CENTRE DE SURVEILLANCE DE L'IMMIGRATION (CSI) LAVAL

Dossier TPSGC: R.082963.001

ADDENDA A-03

**SÉRIE 100 ET 900 - LÉGENDE DES ACCESSOIRES DE
SALLE DE BAIN
SERIE 100 AND 900 - WASHROOM ACCESSORIES
LEGEND**

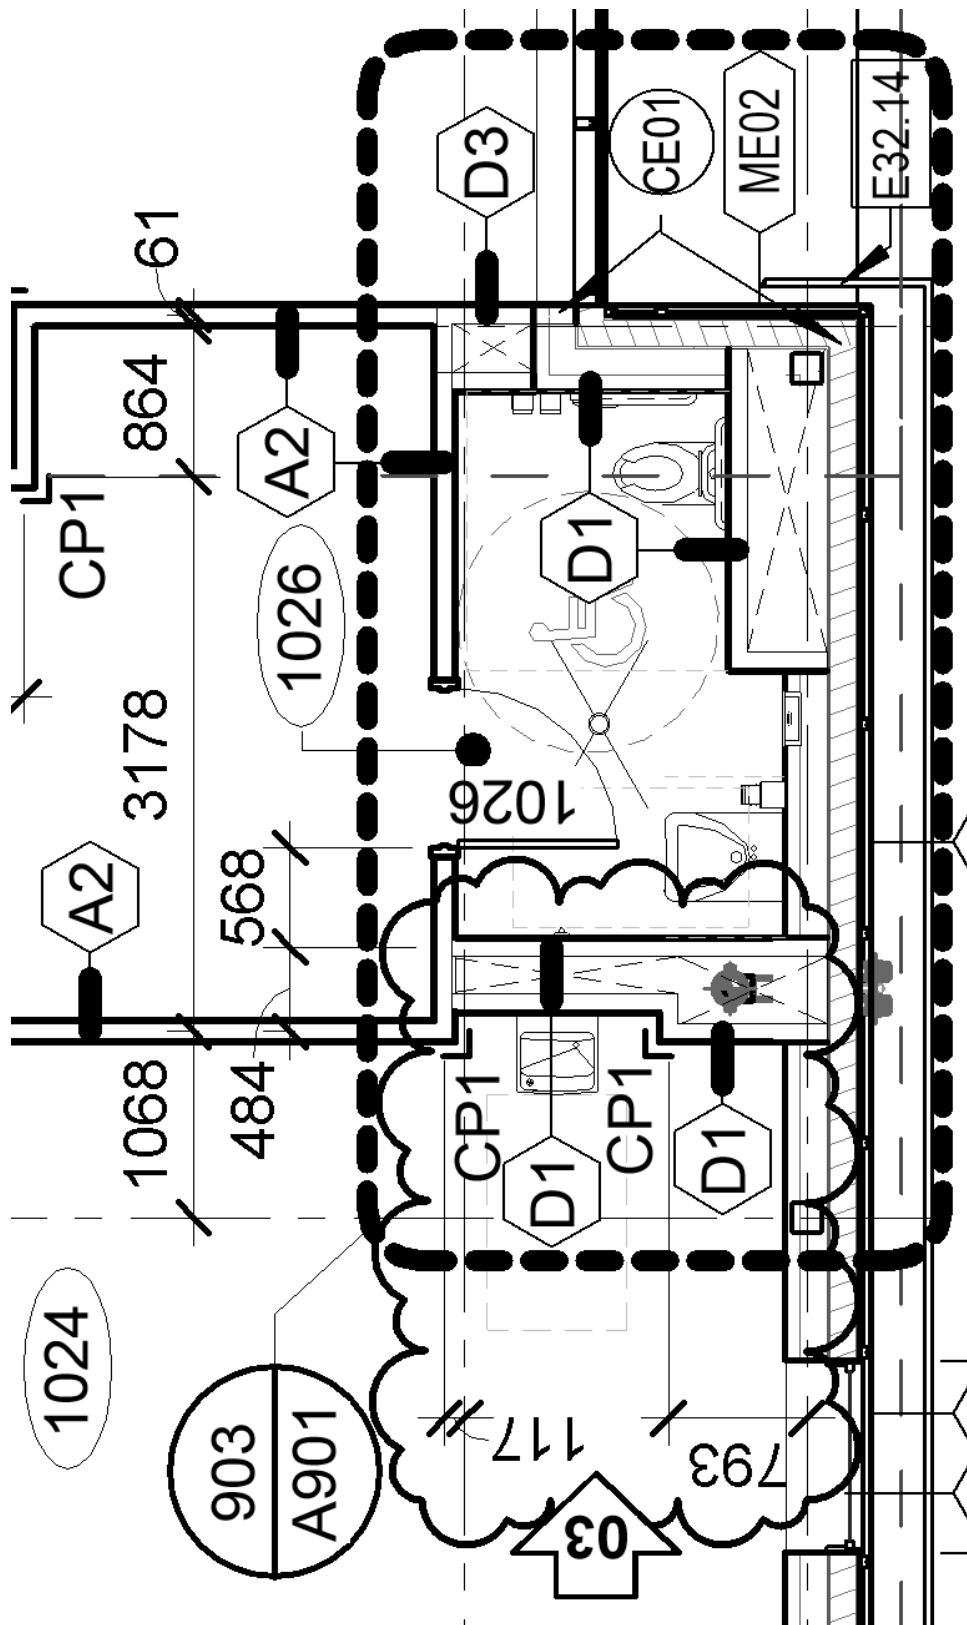
1. **AJOUTER** la vue en plan du distributeur de papier à main de type 02, **AJOUTER** sa note « DP3 » et **AJOUTER** sa description « DISTRIBUTEUR DE PAPIER À MAIN DE TYPE 02. (FOURNI ET INSTALLÉ PAR L'ENTREPRENEUR) (Voir extrait de dessin, feuille **01** à la suite du présent addenda)

CONTENU
MODIFIER SOUFFLAGE LOCAL 1026

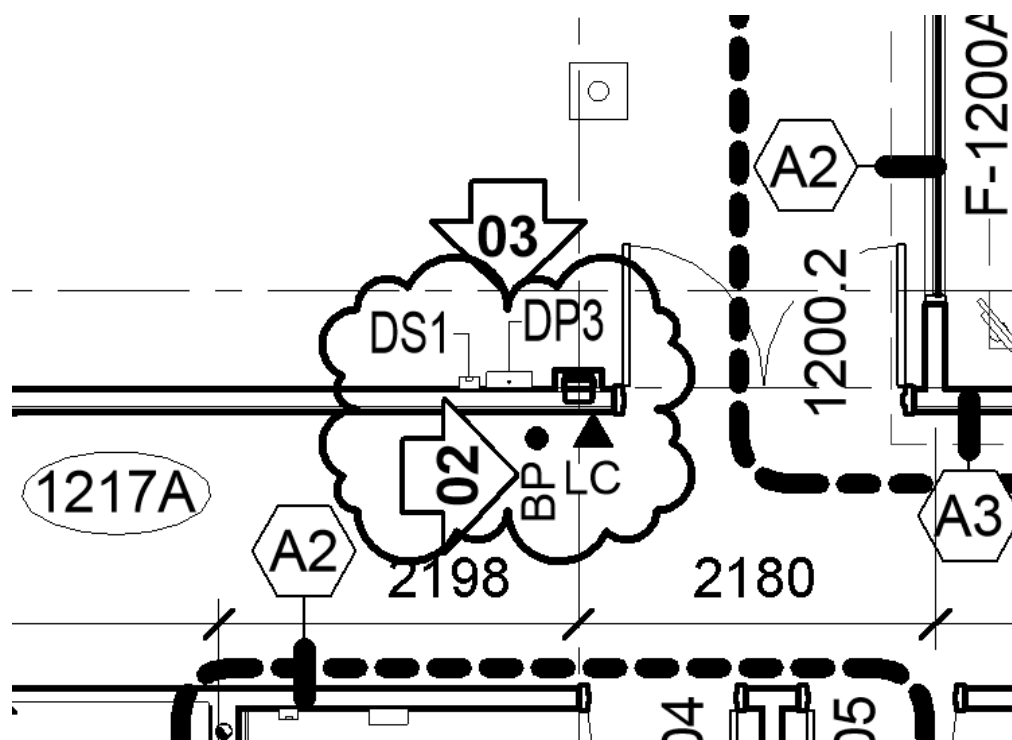
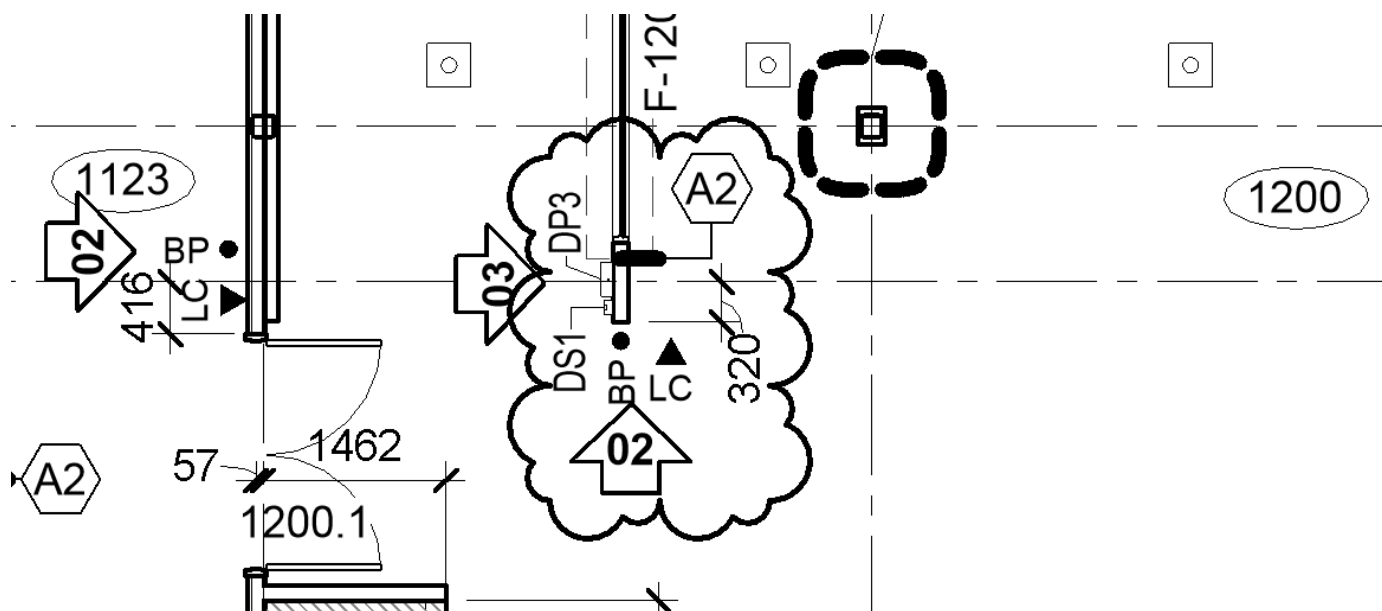
1. **REPLACER** le type de cloison « A2 » pour le type « D1 » dans le local 1026 et **MODIFIER** l'emplacement pour ajout du raccord de pompier. (Voir extrait de dessin, feuille **02** à la suite du présent addenda)
2. **AJOUT** d'une étiquette « D1 » pour une meilleure compréhension des cloisons.
(Voir extrait de dessin, feuille **02** à la suite du présent addenda)
3. **MODIFIER** les cotes qui situent la cloison « D1 » par rapport au plan.
(Voir extrait de dessin, feuille **02** à la suite du présent addenda)
4. **AJOUT** d'un coin de protection type « CP1 ». (Voir extrait de dessin, feuille **02** à la suite du présent addenda)

CONTENU AJOUTER DS1 & DP3 LOCAL 1200

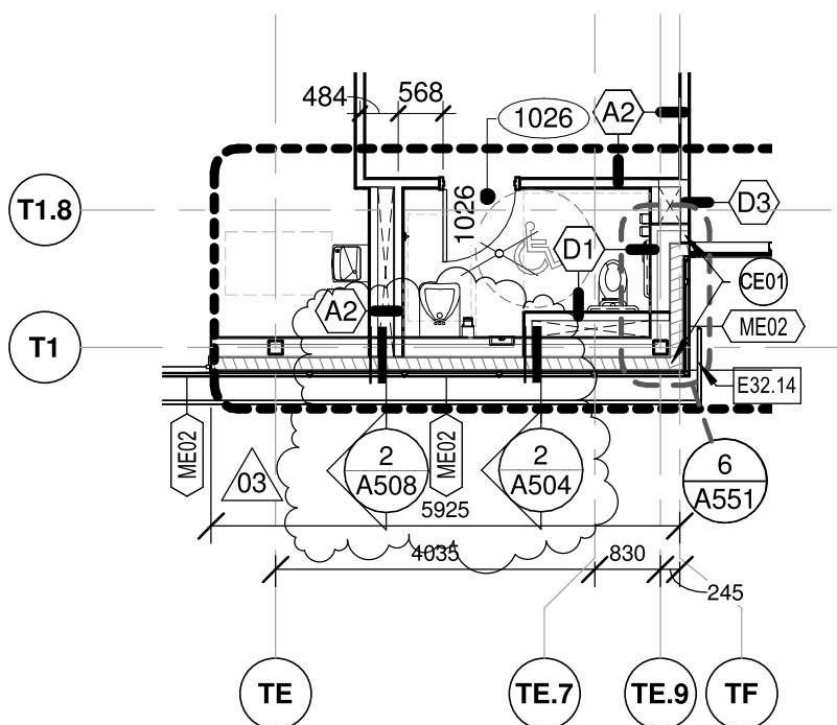
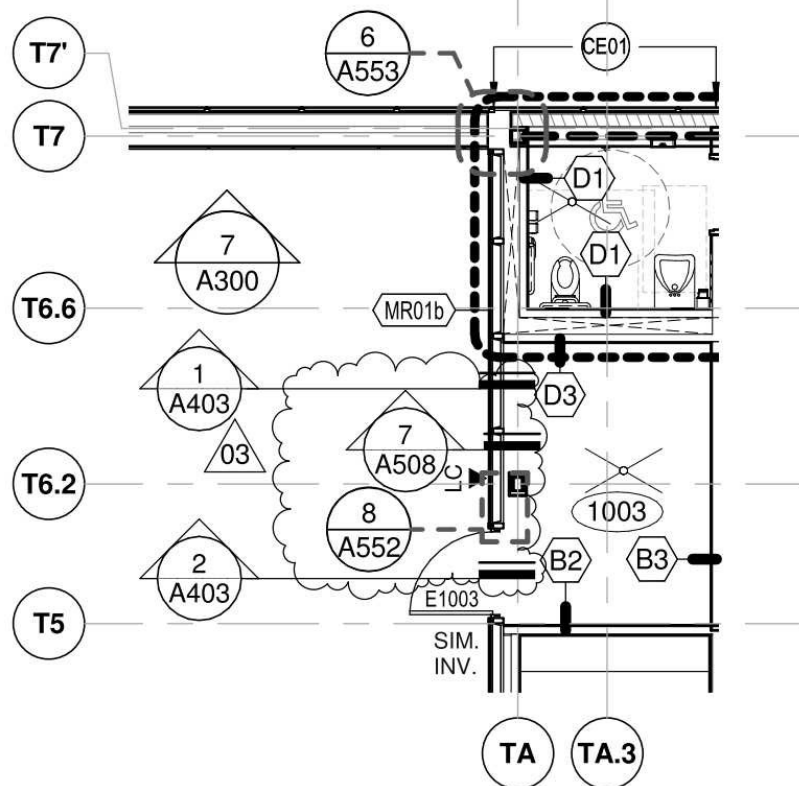
1. **AJOUTER** distributeur de savon mural de type 01 « DS1 ».
(Voir extrait de dessin, feuille **03** à la suite du présent addenda)
2. **AJOUTER** distributeur de papier à main de type 02 « DP3 ».
(Voir extrait de dessin, feuille **03** à la suite du présent addenda)

CONTENU
AJOUT RÉFÉRENCES 2 & 7 / A508

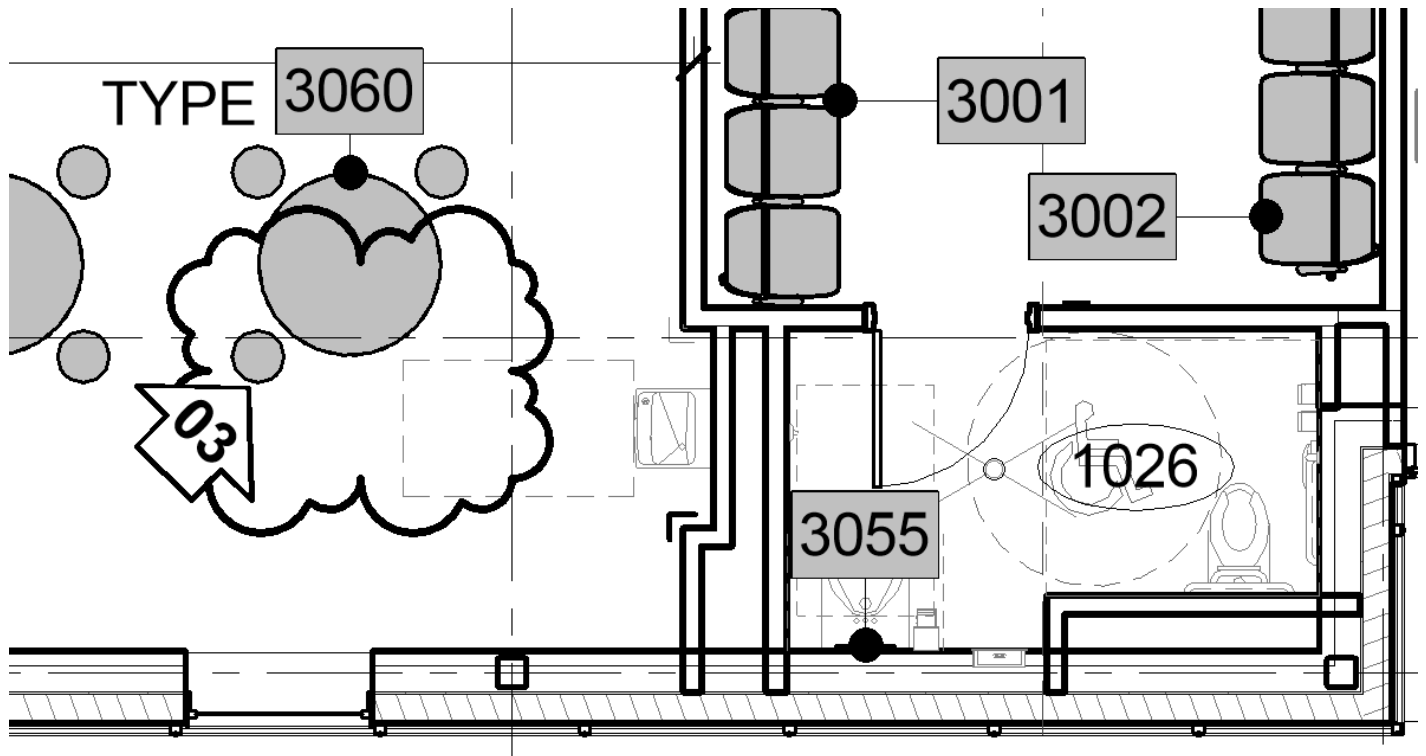
1. **AJOUTER** les références au détail N°2 / A508
(Voir extrait de dessin, feuille **04** à la suite du présent addenda)
2. **AJOUTER** les références au détail N°7 / A508
(Voir extrait de dessin, feuille **04** à la suite du présent addenda)

DÉPLACER MOBILIER FIXE #3060

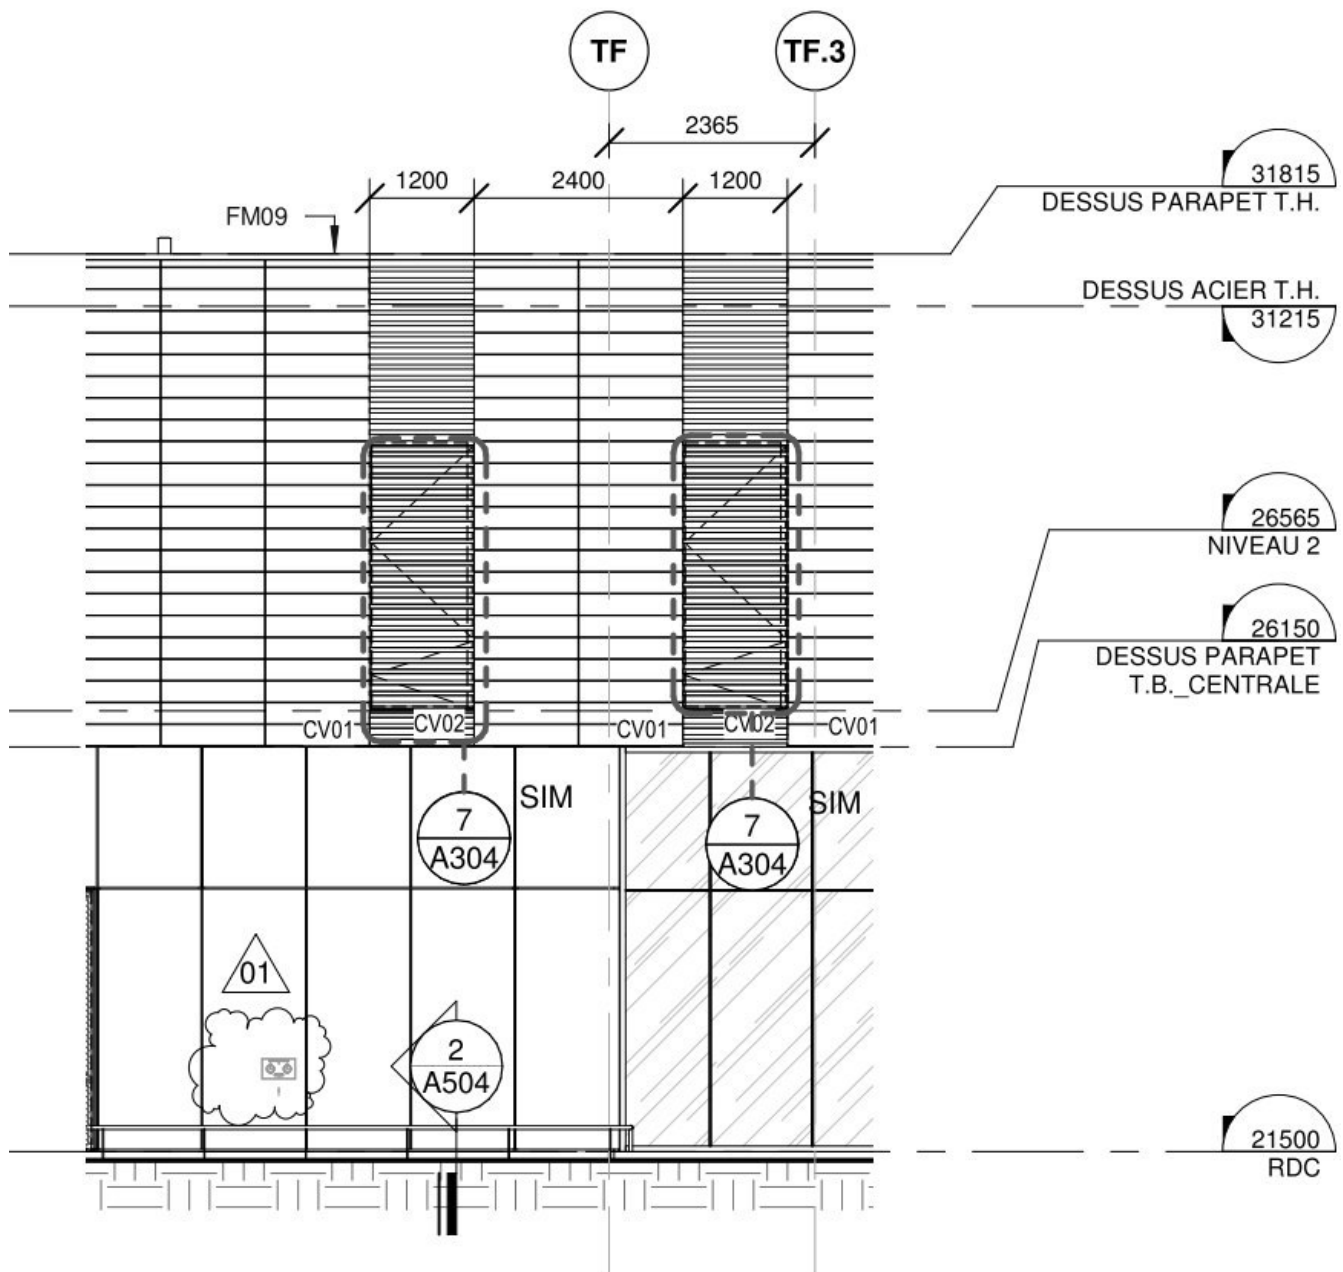
1. **DÉPLACER** le mobilier fixe 3060. (Voir extrait de dessin, feuille **05** à la suite du présent addenda)

CONTENU ÉLÉVATION #1

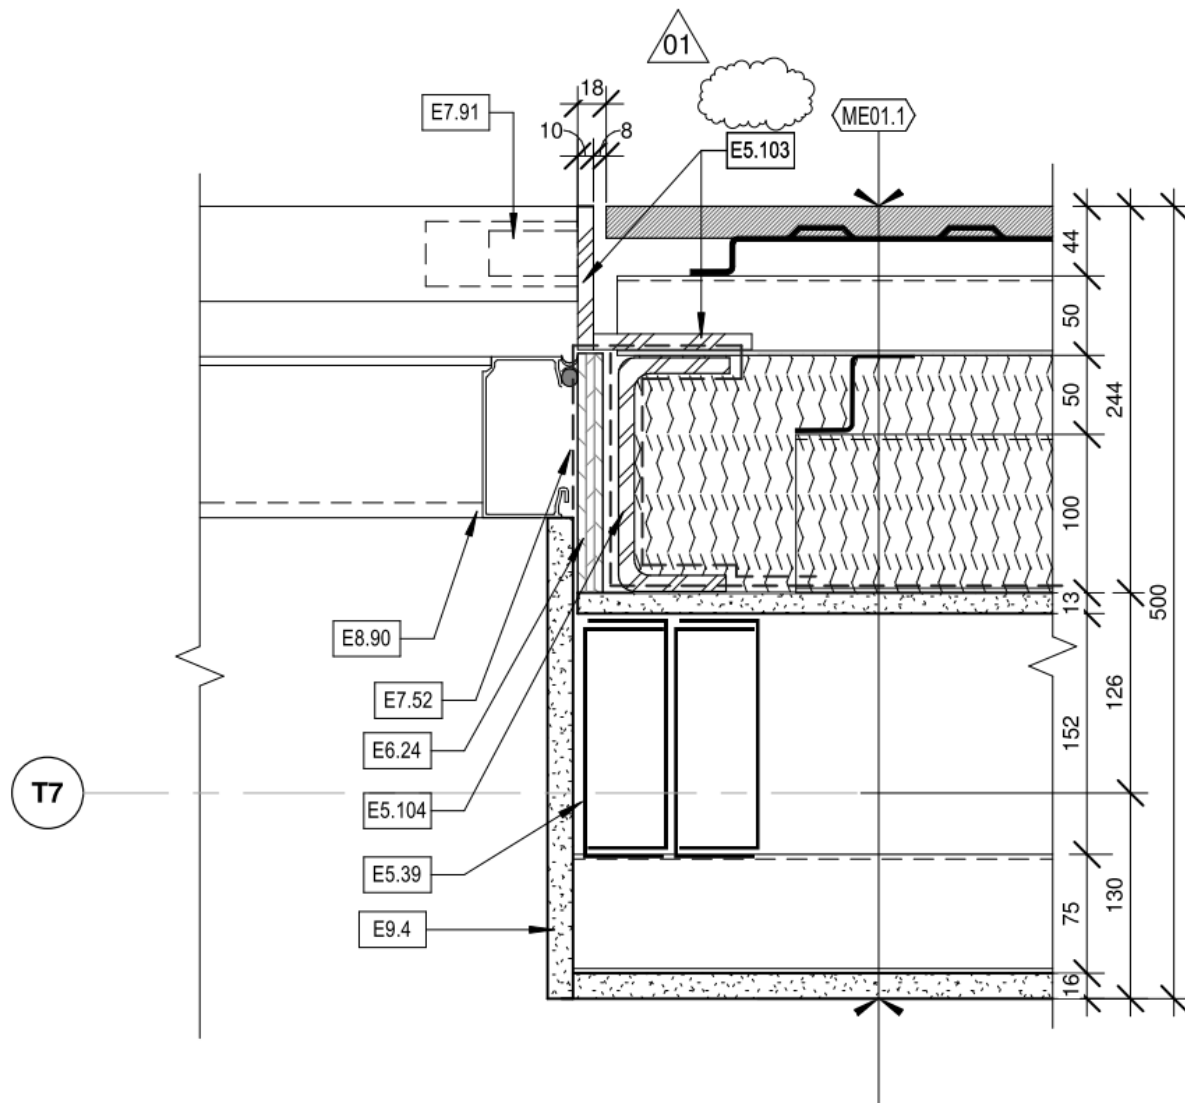
1. **DÉPLACER** le raccord pompier à l'endroit indiqué.
(Voir extrait de dessin, feuille **06** à la suite du présent addenda)

AJOUT REMARQUE #15 / REMPLACER REMARQUE #9 POUR
#15 POUR LES PORTES 1200.3, 1215A.1, 2, 3 & 1215B
ADD REMARK #15 / REPLACE REMARK #9 BY #15 FOR
DOORS 1200.3, 1215A.1, 2, 3 & 1215B

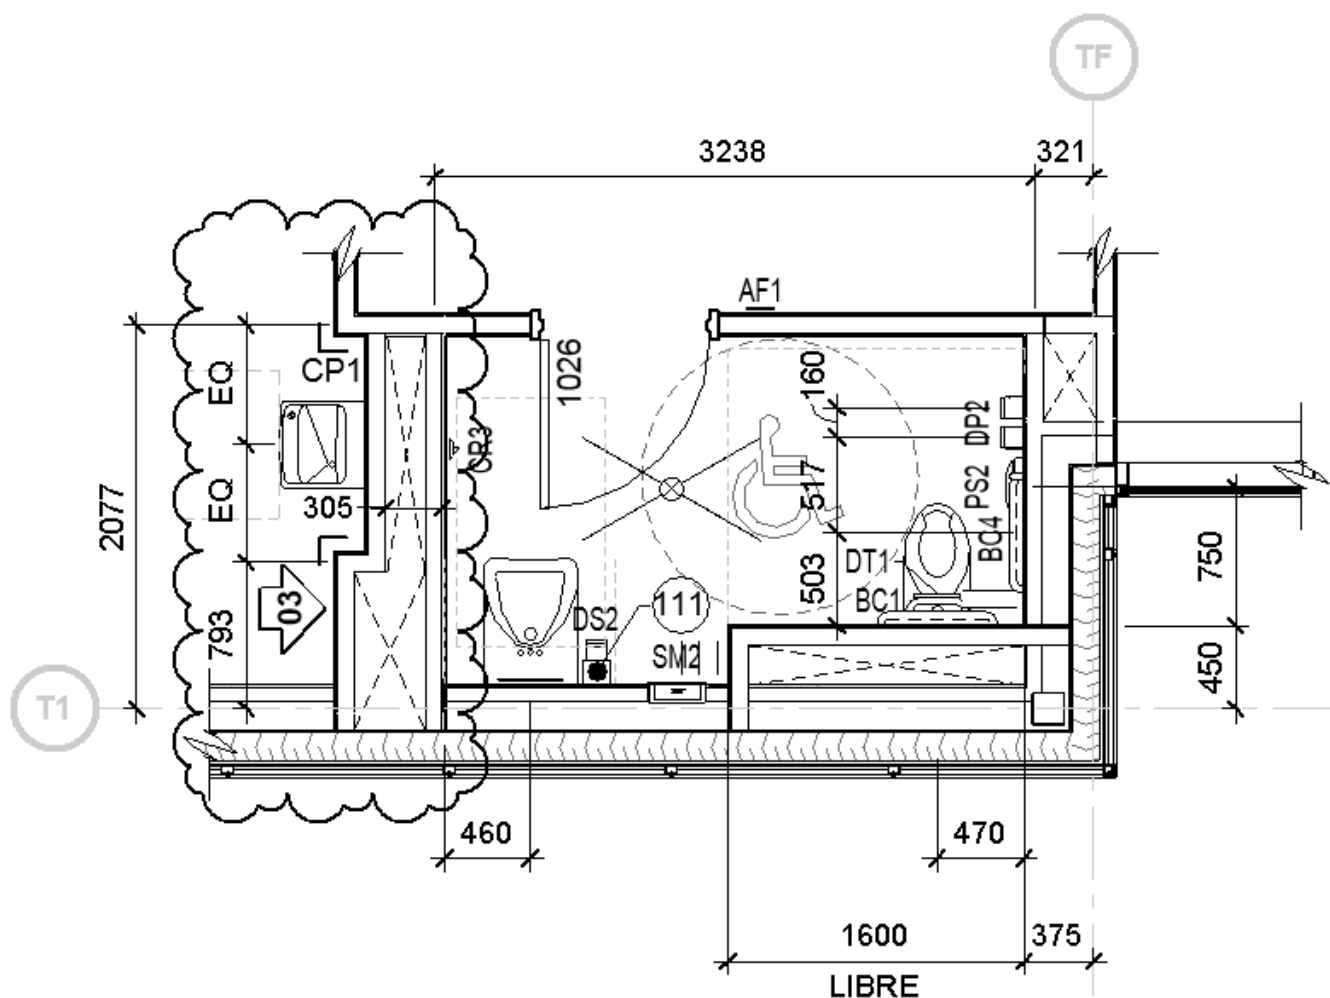
1. **AJOUTER** la remarque N°15 « VOIR DÉTAILS 750 À 755 SUR LA FEUILLE A703 ».
(Voir extrait de dessin, feuille **08** à la suite du présent addenda)
2. **REEMPLACER** la remarque N°9 par la remarque N°15 pour les portes N° 1200.3, 1215A.1, 1215A.2, 1215A.3 et 1215B. (Voir extrait de dessin, feuille **08** à la suite du présent addenda)
